Artikel: La question de la gare centrale de Genève et les problèmes qui s'y rattachent

La question de la gare centrale de Genève et les problèmes qui s'y rattachent.

La section genevoise de la Société suisse des ingénieurs et des architectes a confié l'étude de cette question à une commission composée de MM. *M. Brémond*, ingénieur, président ; *Alex. Camoletti*, architecte ; *M. Delessert*, ingénieur ; *A. Hœchel*, architecte ; *E. Imer-Schneider*, ingénieur ; *M. Turrettini*, architecte ; et, avec voix consultative, de MM. *E. Charbonnier*, ingénieur cantonal ; *C. Martin*, architecte, directeur du Service du plan d'extension ; *F. Reverdin*, ingénieur et membre du Comité d'initiative pour la construction de la gare à Beaulieu, et *H. Roche*, architecte de la Ville.

Fig. 1. — Gare terminus à Plainpalais.

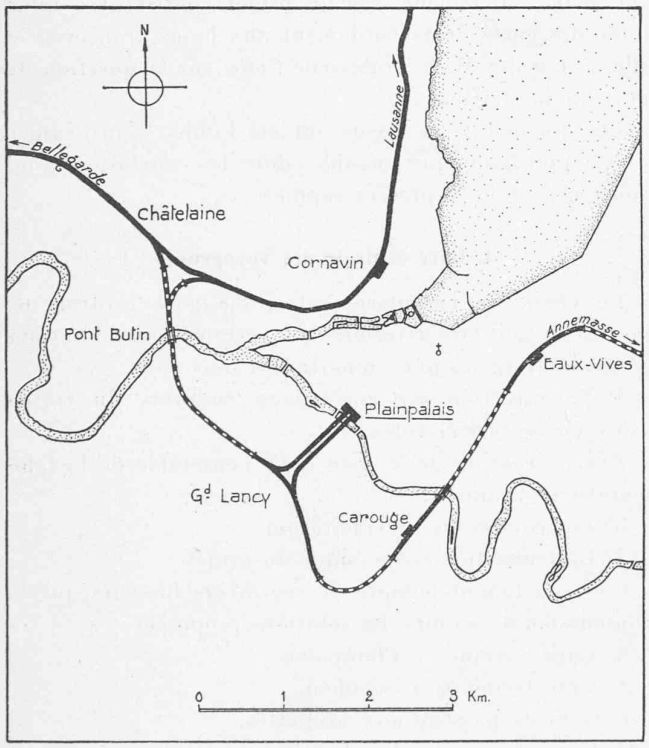
Le projet prévoit une gare dont les voies seraient perpendiculaires à l'Arve et le bâtiment des voyageurs sur l'emplacement des casernes actuelles [1].

Dans l'ensemble de l'agglomération urbaine, cette gare occuperait une position très centrale ; elle se trouverait placée dans la région la plus basse du territoire de la Ville et pourrait être reliée facilement aux quartiers environnants.

Toutefois, malgré les avantages que présente cette solution au point de vue de l'urbanisme, elle doit être écartée pour les raisons suivantes :

Or, ce n'est que du jour où serait établie une ligne internationale France-Italie par Genève que la gare de Plainpalais se trouverait sur une voie ferrée importante. Si l'on devait attendre la création de cette ligne, la construction de la gare serait remise à une date certainement éloignée ; comme il faudrait d'ores et déjà grever de servitudes les terrains réservés à la future gare, le développement normal de la ville dans le quartier des Acacias serait pendant longtemps paralysé.

Ces considérations doivent suffire pour faire rejeter la solution de Plainpalais sans qu'il y ait lieu d'examiner ici d'autres désavantages qu'elle présente (allongement du trajet imposé aux voyageurs venant de Suisse).

Fig. 2. — Gare terminus à Beaulieu.

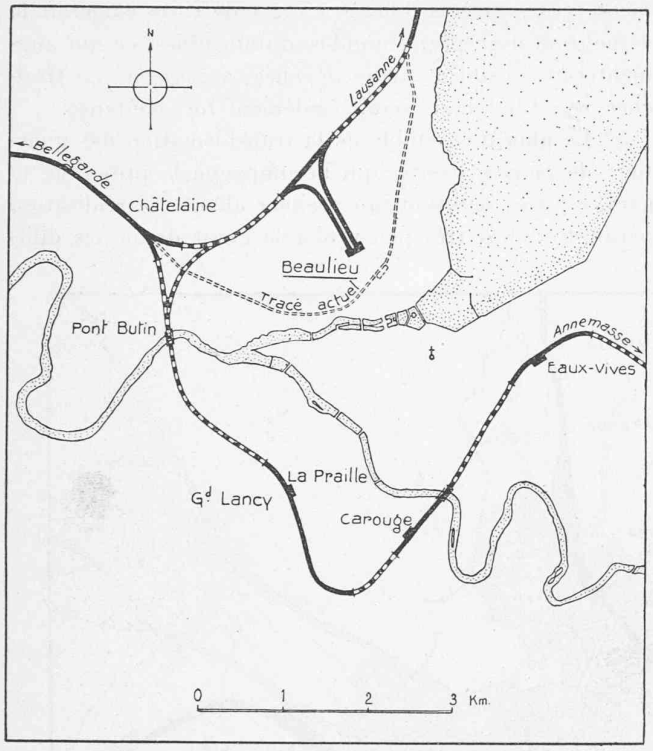
Dans le projet du Comité de la Gare de Beaulieu, la direction générale des voies s'adapte bien à la disposition radiale des artères de cette partie de l'agglomération urbaine, mais la gare se relie moins heureusement aux rues importantes des quartiers avoisinants.

tion est déjà excentrique par rapport à l'ensemble de l'agglomération. Or la tendance actuelle est de rapprocher le plus possible les gares de voyageurs du centre des villes. D'autre part les voies seraient à une altitude supérieure d'environ 15 mètres à celle des voies de Cornavin. Il n'est pas nécessaire d'insister sur les inconvénients que présentent pour le public appelé à se rendre à la gare cette différence d'altitude et cet éloignement du centre.

Au point de vue des facilités d'exploitation, il paraît évident qu'une gare en cul-de-sac est inférieure à une gare de passage. Il est vrai que l'inconvénient d'une gare terminus serait atténué dans une certaine mesure du fait que Genève peut être considérée comme tête de ligne, les mêmes trains de voyageurs ne circulant pas aujourd'hui de Lausanne à Bellegarde ou vice-versa. Cet inconvénient n'en demeure pas moins très sensible. Il paraît en tout cas indiqué de ménager la possibilité de créer des trains directs passant par Genève.

Un des défauts de ce projet consiste dans le manque de longueur des voies en alignement au sortir de la gare. Il ne pourrait être remédié en partie à ce défaut qu'en augmentant cette longueur, ce qui aurait pour conséquence d'accroître le développement des voies de raccordement des lignes de Lausanne d'une part et de Bellegarde d'autre part. Ces voies comporteraient d'importants tronçons en tranchées et en tunnels dont le coût s'élèverait à plusieurs dizaines de millions de francs et représenterait probablement les deux tiers de la dépense à prévoir pour l'ensemble de la gare et de ses lignes d'accès.

Dans ces conditions, la commission estime que cette solution, séduisante à certains égards, doit être écartée.

Fig. 3. — Gare de passage aux Cropettes.

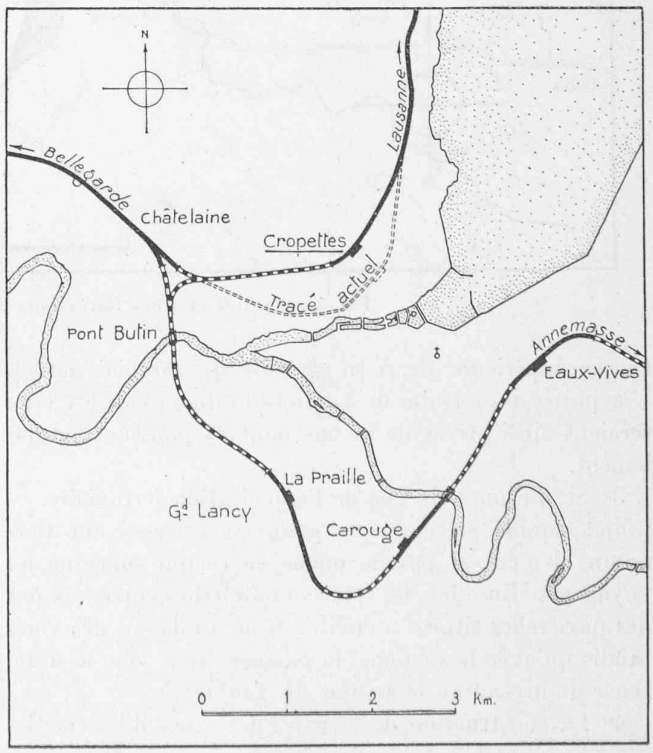
1° L'éloignement du bâtiment des voyageurs d'environ 430 m. de la Place de Cornavin et la différence de niveau de 17 m. avec celle-ci, constituent un défaut très sensible étant donné les artères d'accès à forte rampe qu'il faudrait créer.

2° La suppression du barrage de Saint-Jean-Cornavin et son remplacement par une voie en tranchée recouverte Châtelaine-Cropettes présente certainement des avantages, mais le transfert de la gare proprement dite de Cornavin-Sécheron sur l'emplacement situé entre le Grand-Pré et la route de Ferney ne constitue pas une amélioration de la situation actuelle. Le barrage de la

gare s'interpose entre des quartiers extérieurs et le centre de la ville, tandis qu'à Cornavin il s'introduit entre des artères radiales. La situation de certains quartiers de Saconnex, derrière la gare des Cropettes, serait beaucoup plus défavorable que n'est aujourd'hui celle de Montbrillant et des Pâquis [1].

Enfin, du côté de Sécheron, la voie est établie sur un remblai dont la hauteur, dans le parc de l'Ariana, serait encore supérieure de 5 m. à celle du remblai actuel. Une partie des terrains de Varembé et du parc de l'Ariana seraient ainsi privés de la vue dont ils jouissent actuellement.

3° Si, au point de vue de l'exploitation ferroviaire, ce projet semble présenter les mêmes avantages que Cornavin, il n'en est pas de même en ce qui concerne les voyageurs. En effet, les quais seront reliés entre eux par des passerelles situées à environ 6 m. au-dessus des voies tandis qu'avec le système de passages sous voie la différence de niveau ne serait que de 3 m. 60.

4° La construction de la gare, des voies de raccordement et des artères d'accès à créer de suite exigerait la démolition d'un grand nombre d'immeubles, ce qui augmenterait sensiblement les dépenses à engager. La tranchée vers Châtelaine serait également fort coûteuse.

5° Le plan d'ensemble de la transformation des quartiers de la rive droite, qui accompagne le projet de la gare, est très séduisant au premier abord. Sa réalisation paraît toutefois très peu probable étant donné les difficultés considérables d'exécution qu'elle présenterait et les dépenses excessives auxquelles elle conduirait.

Tout bien considéré, la Commission ne peut se prononcer pour l'adoption de ce projet, malgré l'intérêt qu'il présente.

Fig. 4. — Gares et voies ferrées aux abords de Genève (propositions de la S. I. A.)

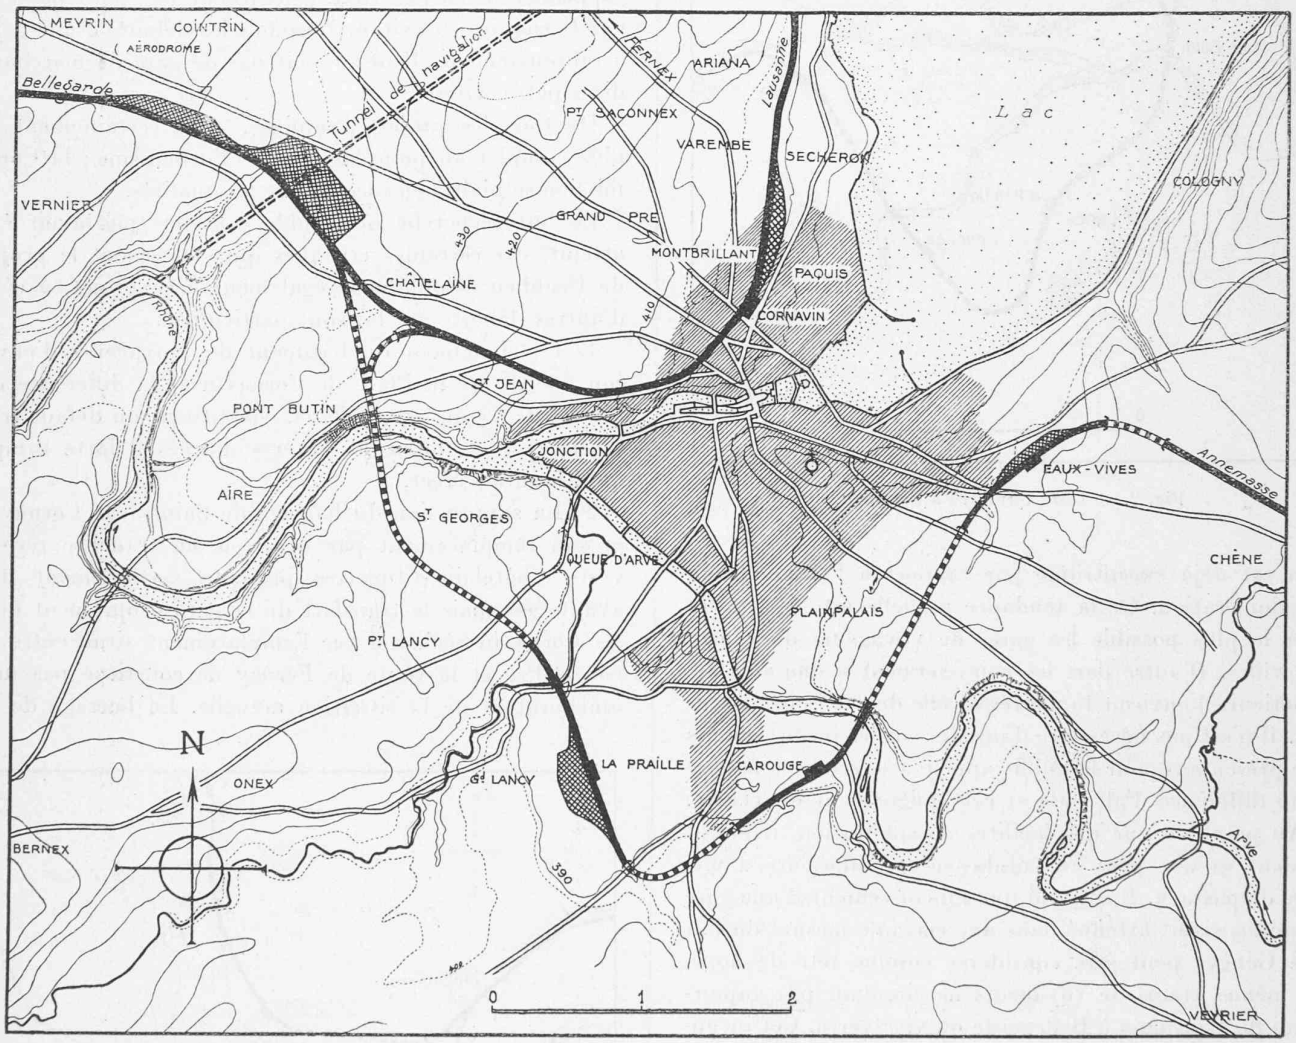
1° De Cornavin à Saint-Jean, la ligne constitue un barrage gênant pour les quartiers avoisinants.

2° De Cornavin à Sécheron, la gare avec ses installations est un obstacle à l'extension du quartier des Pâquis et au développement de celui de Varembé-Montbrillant.

3° Le maintien de cette gare empêcherait la création sur son emplacement d'un quartier de grande valeur.

4° La reconstruction de la gare en cours d'exploitation présenterait de grandes difficultés et certains inconvénients pour le public.

1° L'inconvénient du barrage Cornavin-Saint-Jean serait très fortement atténué et même supprimé du fait que les voies seraient surélevées de 1,50 m. à 2 m. et pourraient être établies sur un viaduc comportant des ouvertures suffisamment larges pour supprimer toute gêne de la circulation. Comme le font du reste remarquer les experts, aucune des grandes artères radiales de la rive droite n'est déviée de sa direction vers le centre de la ville par les dispositions de la ligne actuelle.

2° Il serait possible de créer de nouvelles artères reliant le quartier des Pâquis à celui de Montbrillant-Varembé, si les installations de marchandises petite vitesse étaient réduites, mais ces artères seront toujours d'importance secondaire. Les deux quartiers en question sont d'ailleurs déjà reliés directement au centre de la ville et leur mauvaise disposition provient surtout du laisser-aller qui a présidé à leur création plutôt que de la présence de la gare. D'autres quartiers, comme celui des Eaux-Vives, sont du reste dans le même cas sans que l'on puisse mettre en cause la voie ferrée.

3° Il paraît bien peu avantageux de libérer l'emplacement de la gare actuelle pour occuper plus loin d'autres terrains dont la situation est plus salubre et d'où l'on jouit d'une vue plus étendue.

4° Il est vrai qu'il est plus difficile de reconstruire une gare sur son emplacement que sur un terrain libre, mais la chose est parfaitement possible et n'offre pas de difficultés techniques extraordinaires. Par contre la construction sur un emplacement libre entraîne l'immobilisation d'une surface double de terrain pendant toute la durée des travaux.

En définitive, la commission estime que le maintien de la gare à Cornavin doit être préféré aux autres solutions. Elle se rallie donc sur ce point aux conclusions générales du rapport de l'expertise de 1920, tout en constatant que ce rapport présente certaines lacunes, et sans vouloir se prononcer sur certaines suggestions formulées par les experts, telles par exemple que la nécessité d'un motif architectural dans l'axe de la rue du Mont-Blanc. Elle estime, en effet, que cette question secondaire ne peut être préjugée tant qu'une étude plus approfondie de la gare n'aura pas été faite.
